Bulletin Ref: CVA00006D (SP)

Aviso sobre mejora de producto

De acuerdo con las últimas especificaciones sobre equipamiento original (OE), el servicio postventa para vehículos comerciales del ArvinMeritor ha modificado el diseño de su disco de frenos para los camiones Mercedes y la gama de remolques Discos.

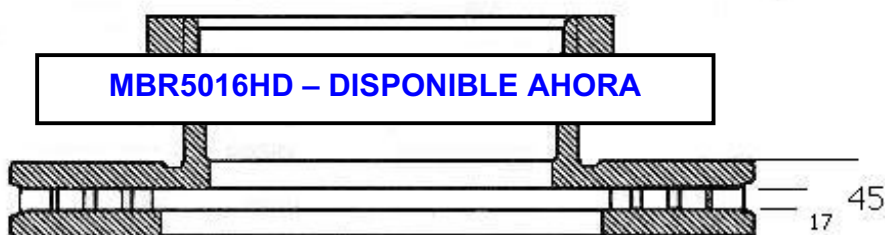
El antiguo diseño **MBR5016**, con superficies de frenado de 13 mm

942 421 12 12 > MBR5016

El nuevo diseño **MBR5016HD**, con superficies de frenado de 17 mm

942 421 21 12 > MBR5016HD

Gracias al aumento del grosor de las superficies de frenado, el nuevo **MBR5016HD** presenta una mayor resistencia frente a los daños térmicos y el agrietamiento. Se obtiene como resultado un incremento en la vida útil de las pastillas y de los discos de freno en comparación con los discos de freno de la competencia, que cuentan con superficies de frenado más finas, de 13 mm.
